DETERMINAZIONE DEL DIRIGENTE SERVIZIO VIA/VINCA 15 ottobre 2024, n. 577

[ID VIP 9153] - Parco agrivoltaico denominato "FRAGAGNANO", della potenza di 66 MW e delle relative opere di connessione alla RTN, da realizzarsi nei comuni di Mesagne (BR), San Donaci (BR) e Cellino San Marco (BR).

**Istanza per il rilascio del Provvedimento di VIA statale ex art. 23 del D.lgs. n. 152/2006 e ss.mm.ii.
Proponente: Ambra solare 21 S.r.l.**

Inquadramento progetto ID VIP 9153

Da stralcio PPTR aree 1 e 2

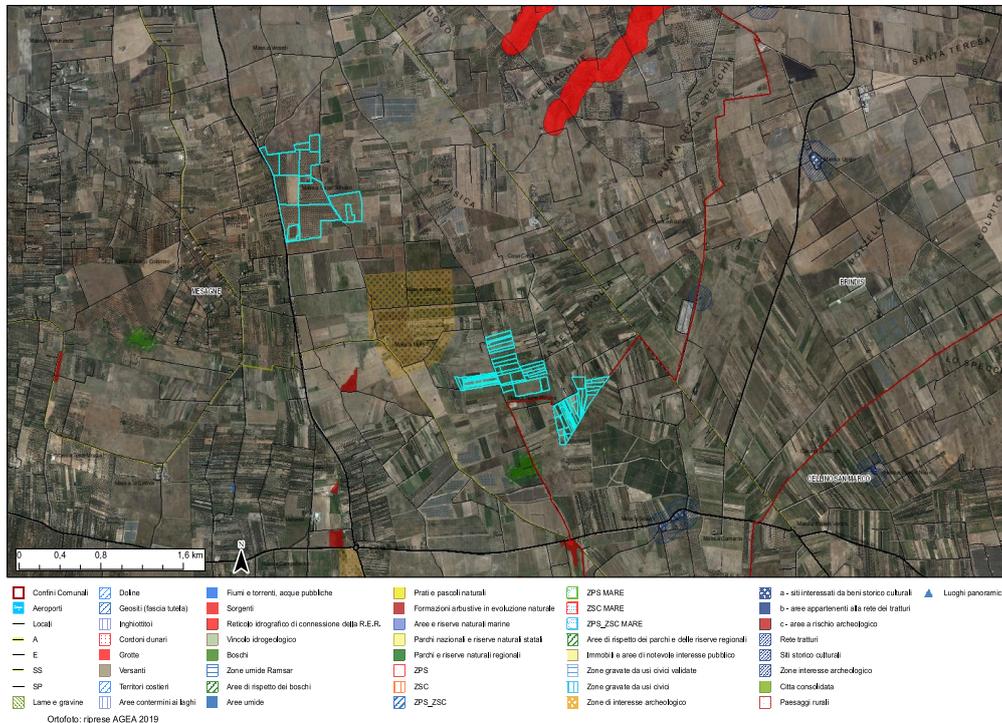
Rispetto all'AREA 2, a meno di 500 in direzione nord ovest si rileva un **vincolo archeologico diretto**, "Muro Maurizio" (Masseria Muro) del 28/05/1991 istituito ai sensi della L. 1089; altri vincoli sussistono ma a distanze maggiori.

Stralcio PPTR area 3

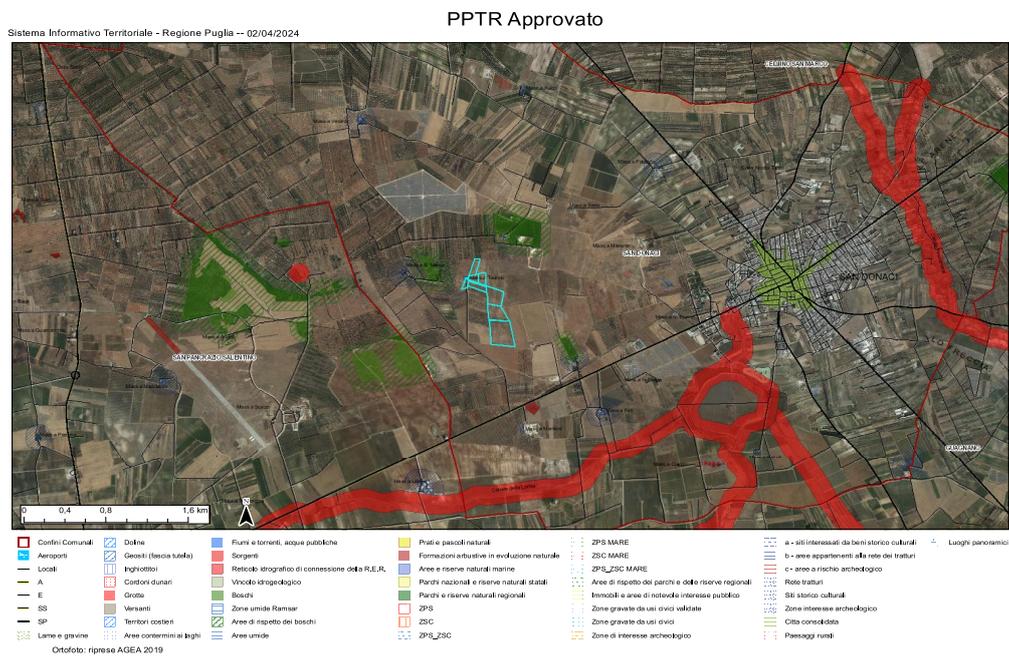
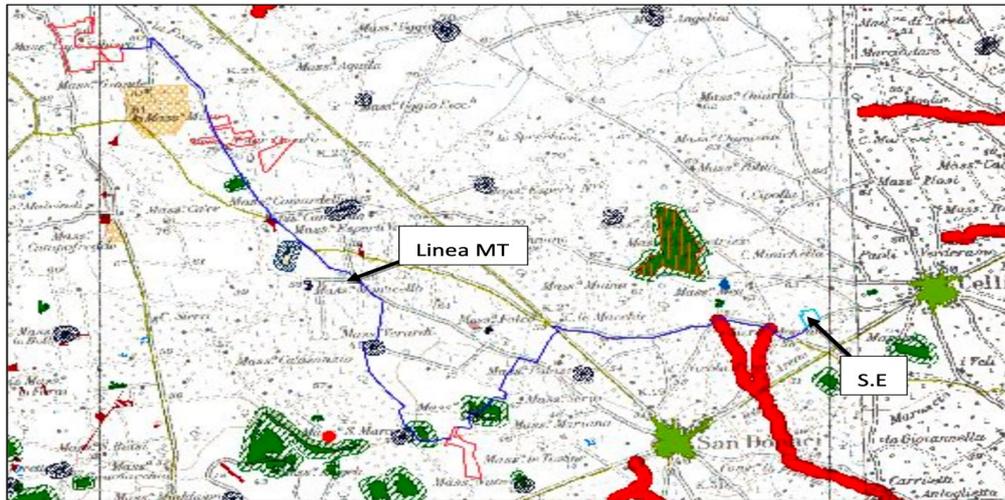
L'AREA 3 intercetta una segnalazione architettonica "Masseria Taurino" e pertinente area di rispetto, a 500 m da UCP dolina e 1,6 km da UCP grotta Sant'Angelo PU 107. A circa 1,6 km è presente un reticolo della RER "Canale Lamia". Sono inoltre presenti formazioni boschive con pertinenti aree di rispetto: a 200 m in direzione ovest; a 300 metri in direzione nord; a 500 metri in direzione est; a 700 in direzione sud ovest.

Particolare dell'Area 3 che intercetta una segnalazione architettonica e relativa area di rispetto

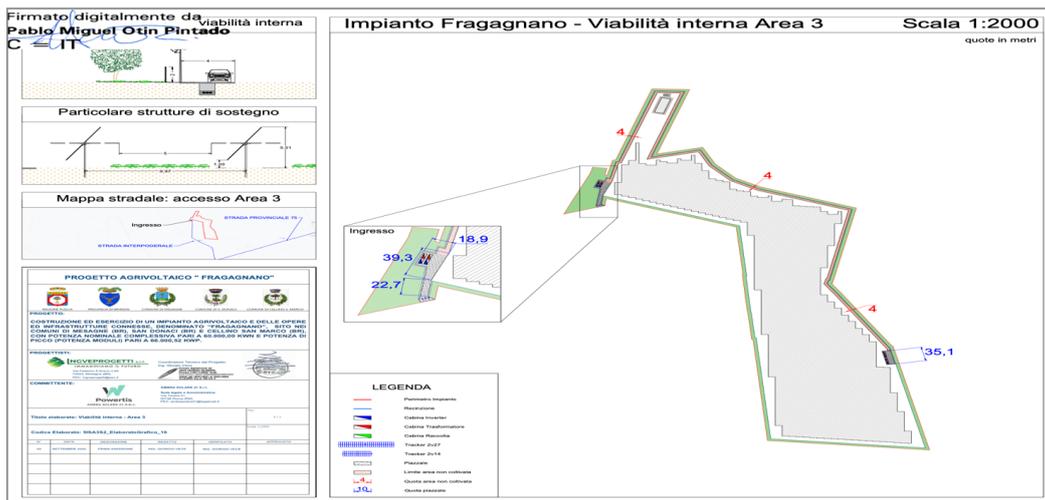
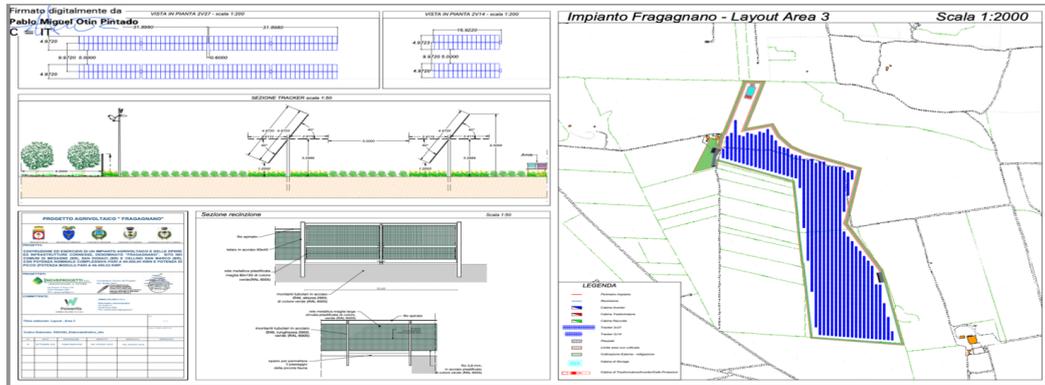
Il Proponente considera nel calcolo delle aree anche l'area perimetrale esterna all'impianto e quella al di sotto dei pannelli, che, come si vedrà, hanno altezza minima da terra di soli 1,20 mt rendendo le aree inadatte ad essere coltivate. Del resto gli elaborati sono contraddittori sul punto

(es. gli elaborati 5ISA3S2 Elaborato Grafico 04c e 5ISA3S2 Elaborato Grafico 16) in quanto mostrano le medesime aree collocate al di sotto dei pannelli talora coltivate e talora no:

La medesima incongruenza emerge dal confronto tra 5ISA3S2 Elaborato Grafico 04b e 5ISA3S2 Elaborato Grafico 15, 5ISA3S2 Elaborato Grafico 04a e 5ISA3S2 Elaborato Grafico 14.

Quindi, per l'AREA 1, escludendo le aree esterne e quelle al di sotto dei tracker si ricava che: $S_{agr}/S_{tot} = 196.082,03 / 401467,55 = 0,48$ e non 95,79 come dichiarato. Per l'AREA 2, applicando il medesimo principio, si ricava che $S_{agr}/S_{tot} = 179029,00 / 347577,93 = 0,51$ e non 97,18 come dichiarato. Infine, per l'AREA 3: $S_{agr}/S_{tot} = 79062,24 / 156448,47 = 0,50$ e non 96,19 come dichiarato.

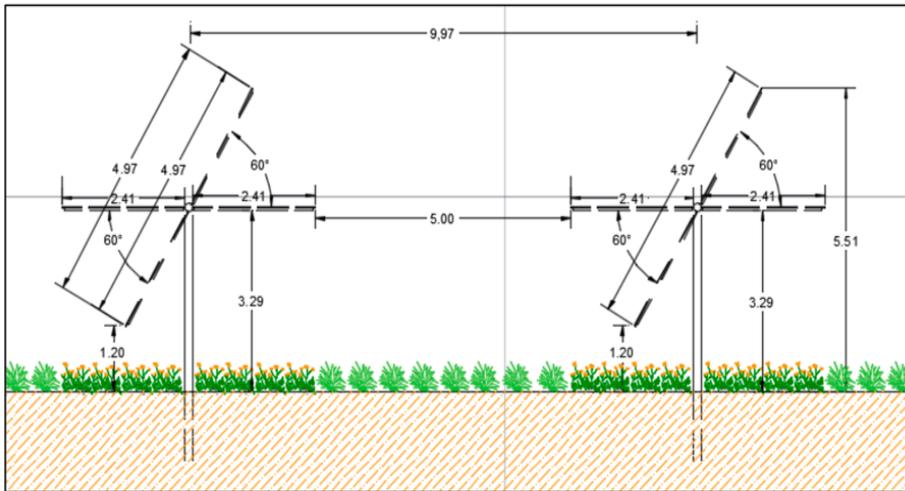
Da questo schema emerge chiaramente che il progetto proposto rientra nel tipo 2, non comportando alcuna integrazione fra la produzione energetica ed agricola, ma esclusivamente un uso combinato della porzione di suolo interessata.

L'altezza minima non consente di coltivare al di sotto dei pannelli, considerando che i pannelli sono in movimento e che si parla di operazioni colturali interamente meccanizzate.
